ECE/TRANS/WP.29/2007/20  
8 décembre 2006

**AMENDEMENTS AU PROJET DE SÉRIE 04 D'AMENDEMENTS AU RÈGLEMENT N° 48**

(Installation des dispositifs d'éclairage et de signalisation lumineuse)

Communication du représentant de la Communauté européenne (CE)

Modèle A

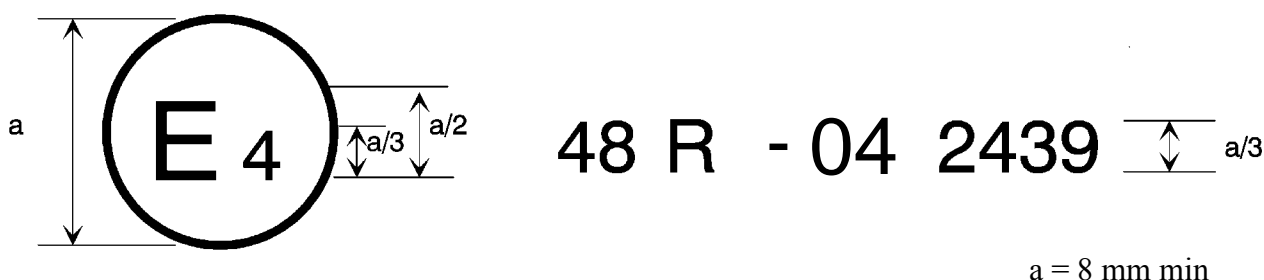
Annexe 2, modifier comme suit:

La marque d'homologation ci-dessus, apposée sur un véhicule, indique que le type de ce véhicule a été homologué aux Pays-Bas (E4), en ce qui concerne l'installation de dispositifs d'éclairage et de signalisation lumineuse, en application du Règlement n° 48 tel qu'il a été modifié par la série 04 d'amendements. Le numéro d'homologation indique que l'homologation a été accordée conformément aux prescriptions du Règlement n° 48 tel qu'il a été modifié par la série 04 d'amendements.
